改善箇所説明図

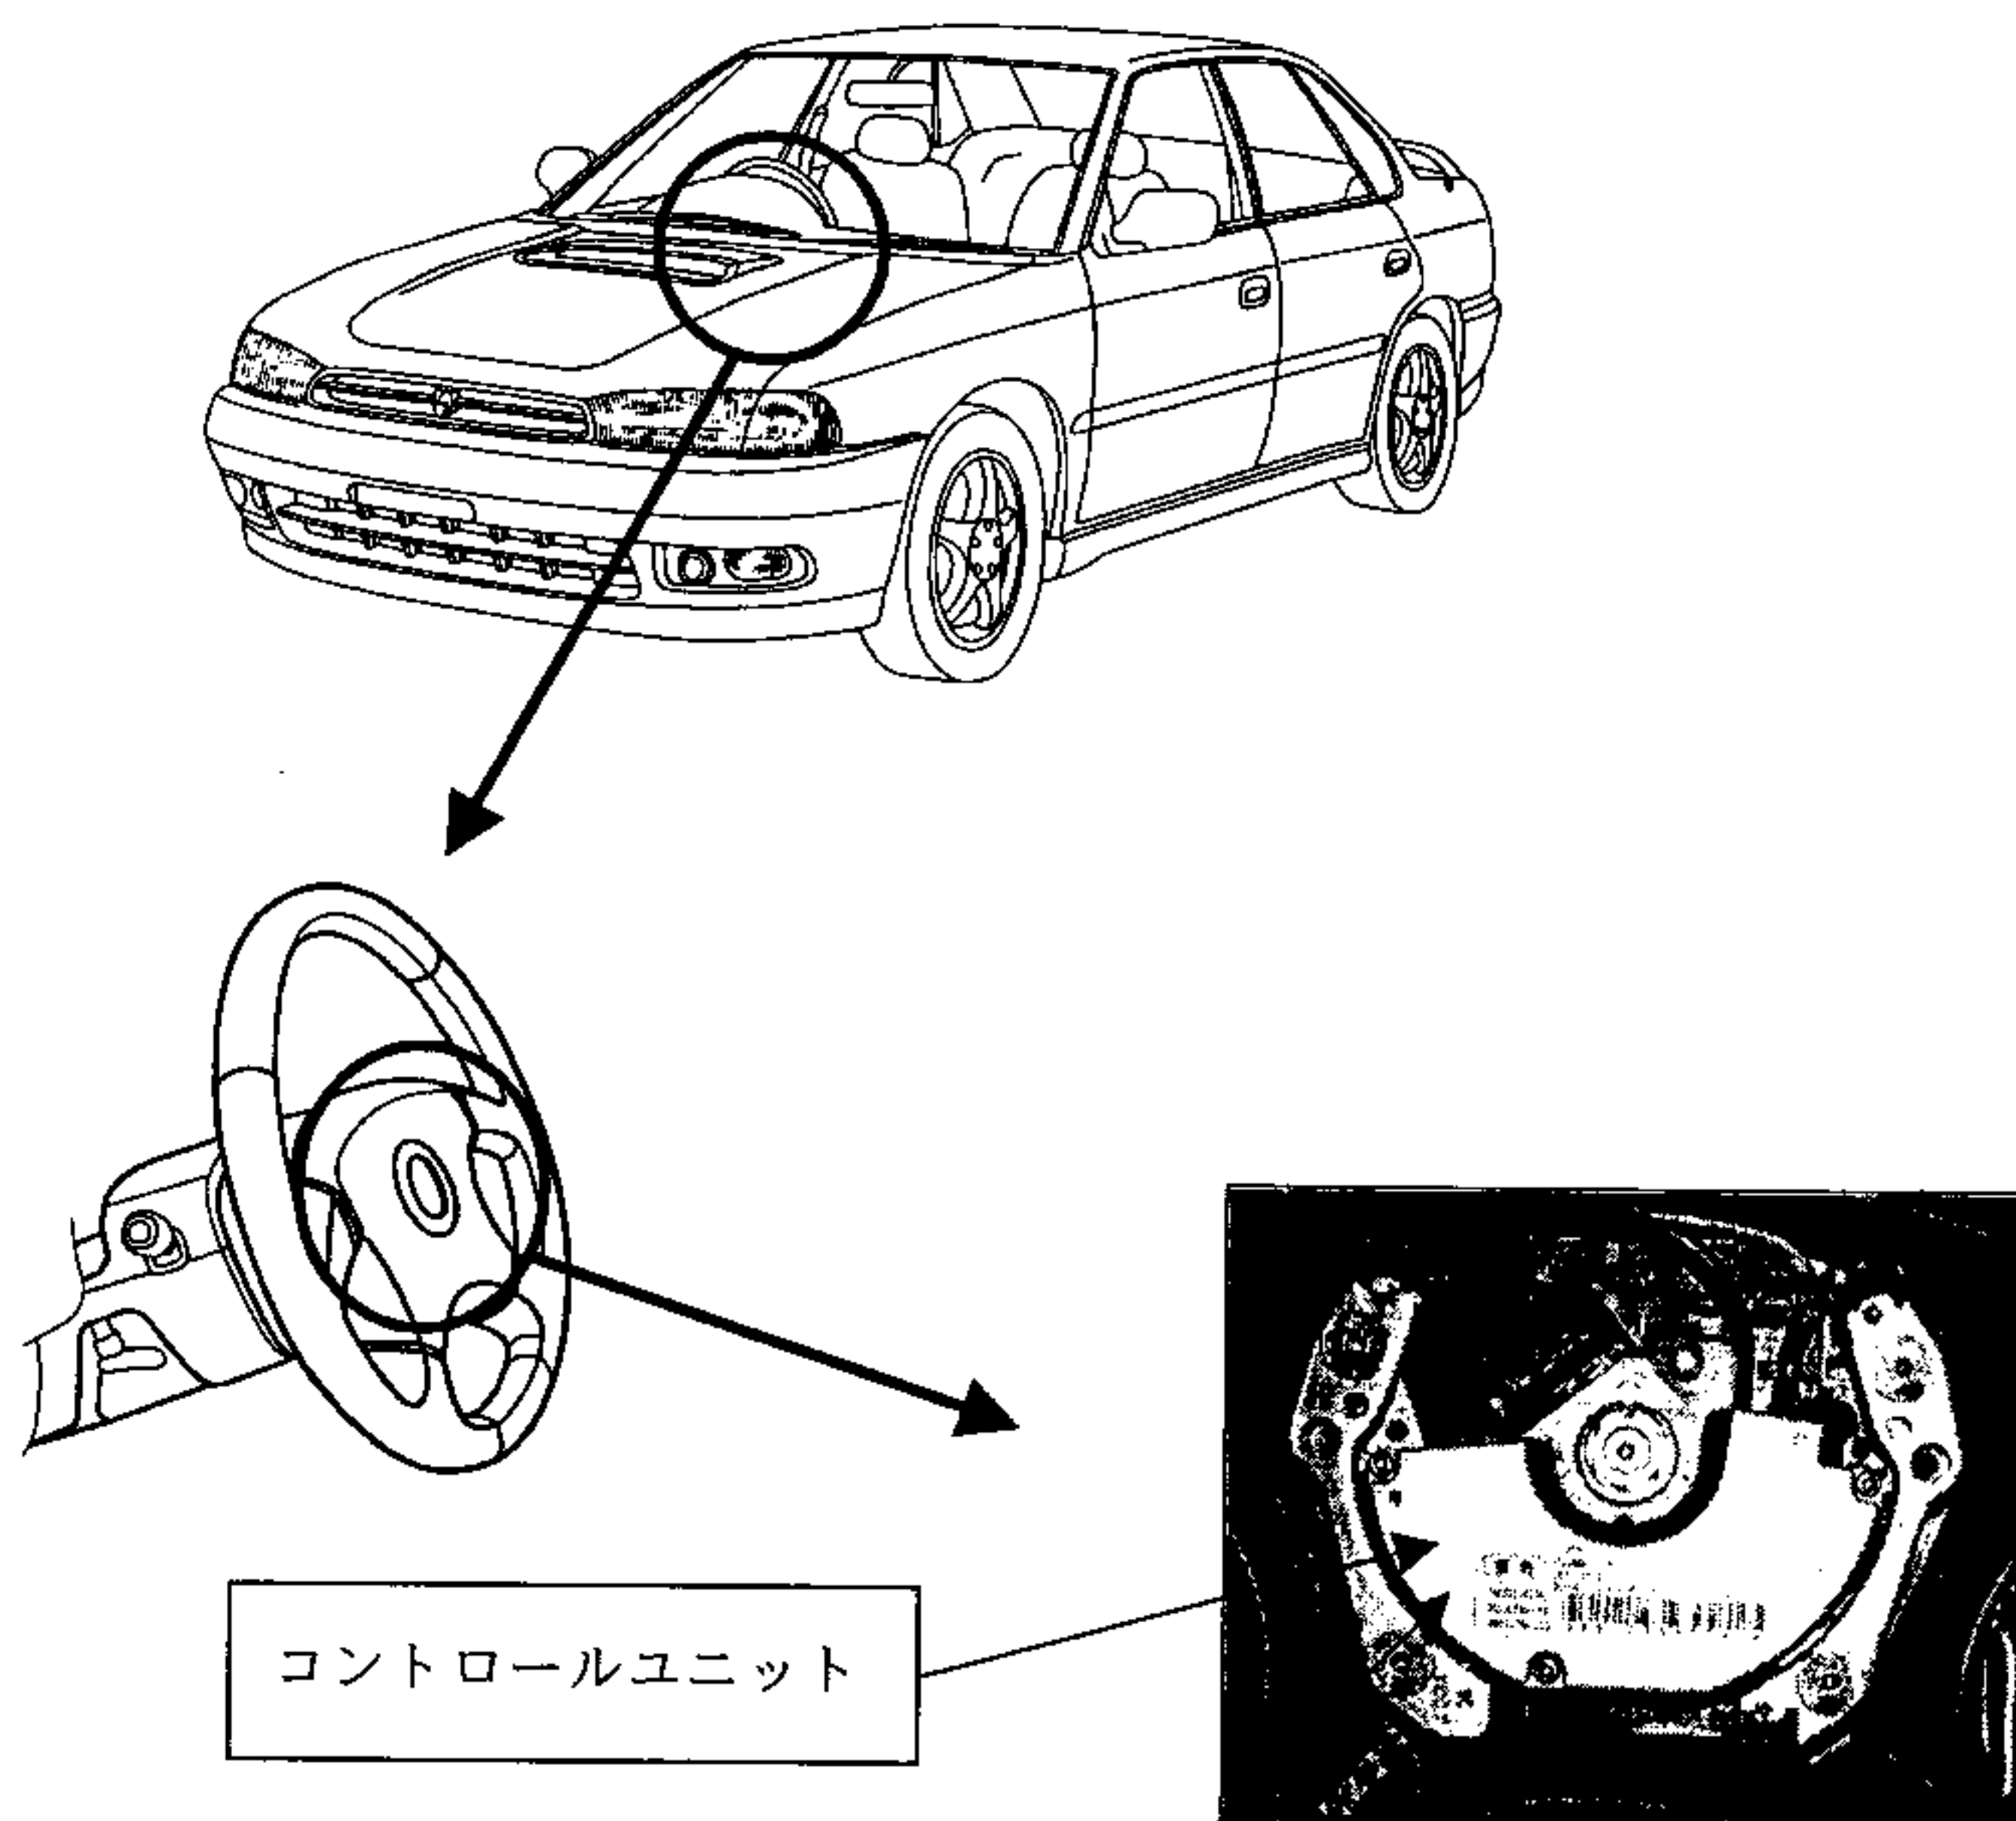
基準不適合発生箇所

運転者席のエアバッグ装置において、コントロールユニット内部の衝撃波センサに半田不良のものがあつたため、半田部にクラックが入りエアバッグ警告灯が点灯することがある。そのため、そのまゝの状態ではホーンを非常に強く叩く又は深くくぼみを通過するなどの衝撃が加わつた場合に、エアバッグが展開するおそれがある。

改善内容

全車両、コントロールユニットの製造番号を確認し、対象のものはコントロールユニットを良品と交換する。良品の全数供給に時間を要するため、暫定措置として、エアバッグ警告灯点灯時の注意事項を送付するとともに、エアバッグ警告灯が点灯しているものから順次良品と交換する。

識別

ステアリングホイール左側面のトルクスボルトに白ペイント塗布する。
